BẢN NHÁP · TẦNG LẦU · CHƯA ÁP VÀO KT-03

So sánh phương án sửa tầng lầu

Hai chỗ sửa theo yêu cầu ngày 01/11: **phía trước** nới phòng thờ thêm 0,6 m, mặt tiền làm cửa sổ 2 cánh bên trái và cửa 1 cánh mở vào bên phải; **phía sau** chia lại khu phơi và nhà tắm theo chiều dọc, nhà tắm bên trái. Nét đỏ đứt là chỗ thay đổi so với bản hiện tại. Xem xong chọn phương án rồi mới sửa bản vẽ chính, mô hình 3D và bản bố trí điện.

Phương án 1: theo ý bạn

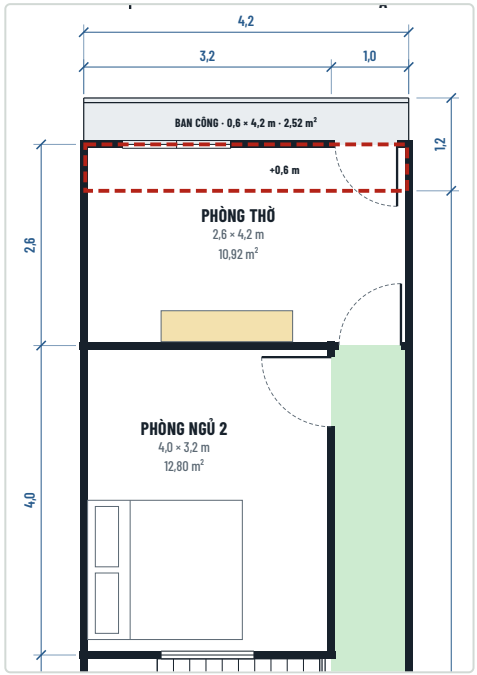
Phòng thờ lấn ra ban công 0,6 m

+ Phòng thờ 2,6 × 4,2 m, PN2 giữ nguyên 4,0 m.
− Phần 0,6 m nằm trên vỉa hè: không xin phép được (xem khung đỏ bên dưới).
− Ban công chỉ còn 0,6 m, đủ đứng và để chậu nhỏ, trong khi lộ giới 15 m cho phép đua đủ 1,2 m.
− Tường mặt tiền lầu đè lên sàn đua, cần thêm dầm console đỡ tường.
+ Phía sau: nhà tắm 2,1 × 3,2 m có cửa sổ ra sau nhà; khu phơi dài 3,2 m, phơi được nhiều đồ, gió thổi xuyên.
− PN3 mất cửa sổ 1,2 m ra khu phơi; dàn nóng DN1 + DN3 phải dời ra tường sau.

Phương án 2: đề xuất

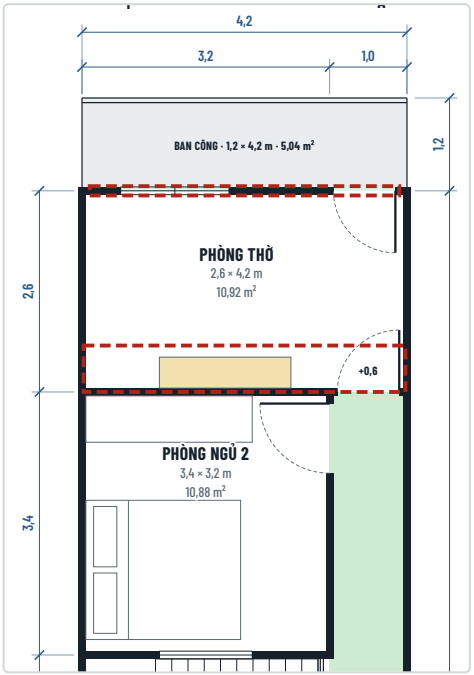
Lùi tường phía sau phòng thờ 0,6 m, ban công giữ 1,2 m

+ Phòng thờ 2,6 × 4,2 m, xin phép được: tường X = 2 không phải tường chịu lực, không có cột, dời không tốn thêm.
+ Ban công giữ đủ 1,2 m (lộ giới 15 m cho phép); mặt tiền đúng ý bạn: cửa sổ 2 cánh trái, cửa 1 cánh mở vào bên phải.
− PN2 còn 3,4 × 3,2 m: vẫn kê giường 1,8 m và tủ áo 0,6 m, lối đi còn khoảng 0,8 m.
+ Phía sau như phương án 1, thêm mái che 1 m từ cửa hành lang tới cửa nhà tắm để trời mưa không ướt.
− PN3 mất cửa sổ 1,2 m ra khu phơi; dàn nóng DN1 + DN3 phải dời ra tường sau.
